Meie 11.12.2024 nr 7.1-2/24/20610-2

**Lääne-Harju vald Vasalemma alevik Jaama
tn 41 kinnistu projekteerimistingimuste
eelnõu kooskõlastamine märkustega**

Olete esitanud Transpordiametile kooskõlastamiseks Harju maakonna Lääne-Harju valla Vasalemma alevik Jaama tn 41 kinnistu projekteerimistingimuste eelnõu (menetlus nr 458134, EHR kood nr 121431590) üksikelamu ja abihoonete püstitamiseks.

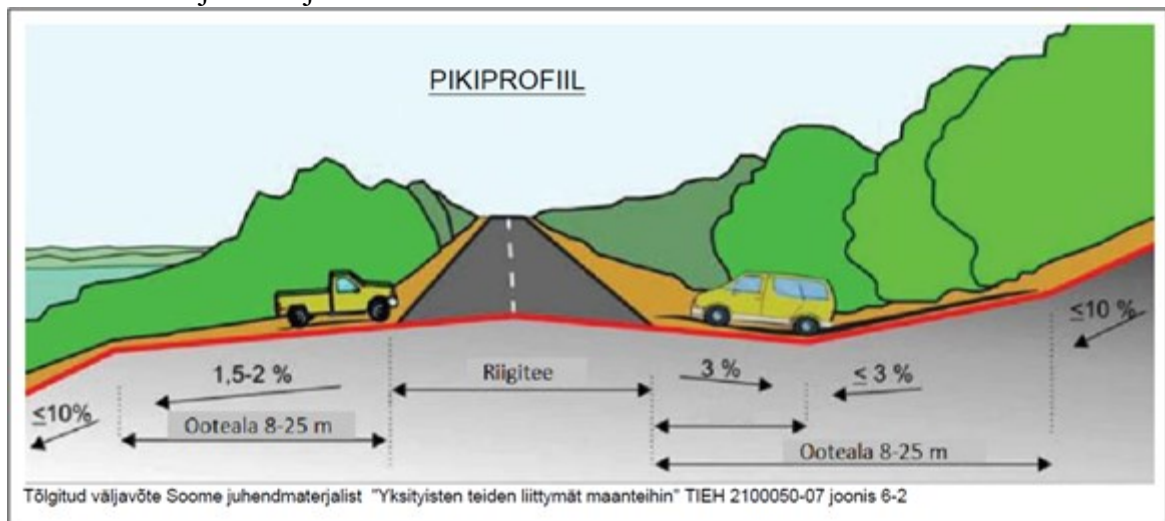
1. Ristumiskoht projekteerida Vasalemma tee 41 kinnistu ühendamiseks riigiteega km 0,24 (kinnistu keskosas).
